改善箇所説明図

不具合の内容

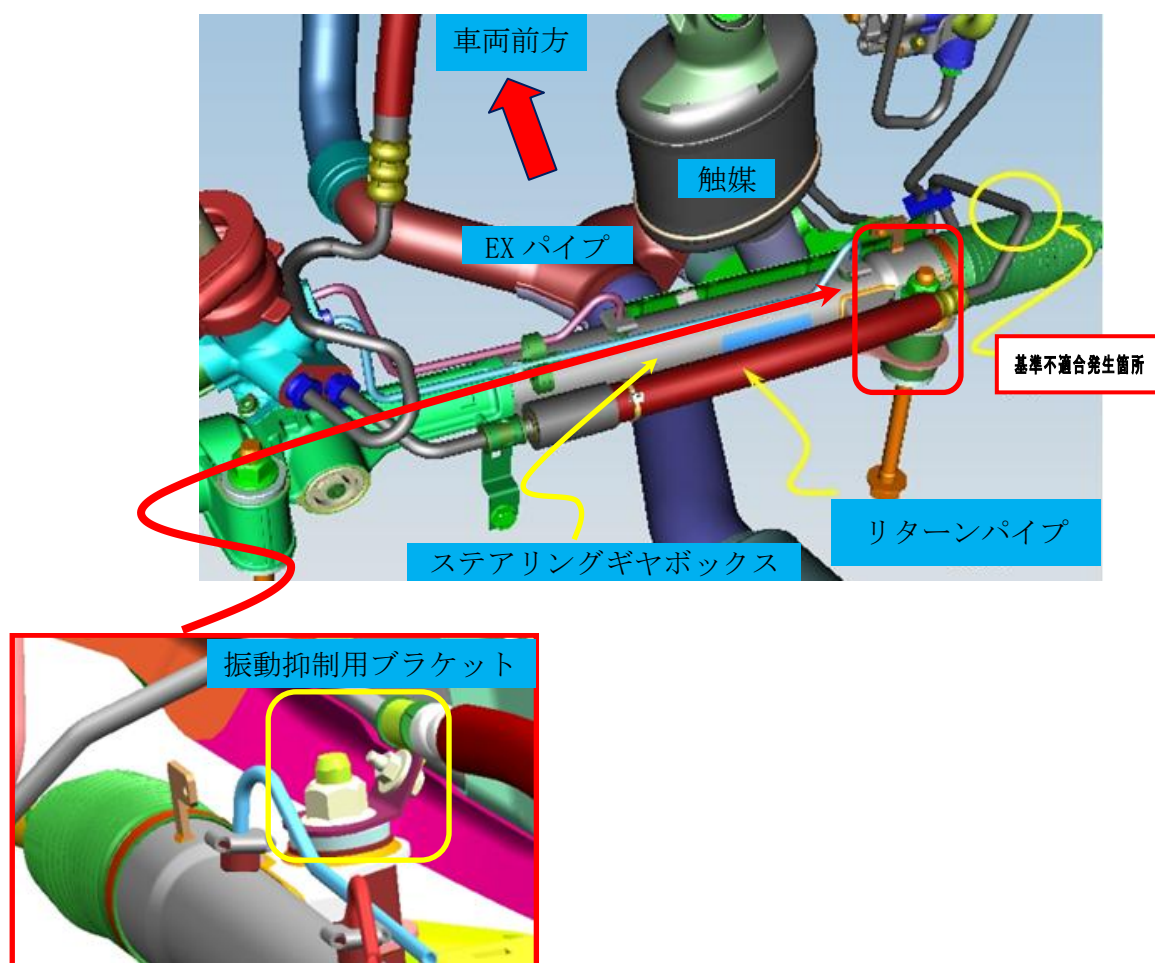
パワーステアリングシステムにおいて、走行振動等によりフルードのリターンパイプがステアリングギヤボックス等に接触して擦れ、当該リターンパイプに亀裂が入りフルードが漏れる場合がある。そのため、そのまま使用を続けると、パワーステアリング機能が失陥し操舵力が増大する恐れがある。

全車両、当該リターンパイプに振動抑制用ブラケットを追加する。

左ストラット部分に青色ペイントを塗布する。
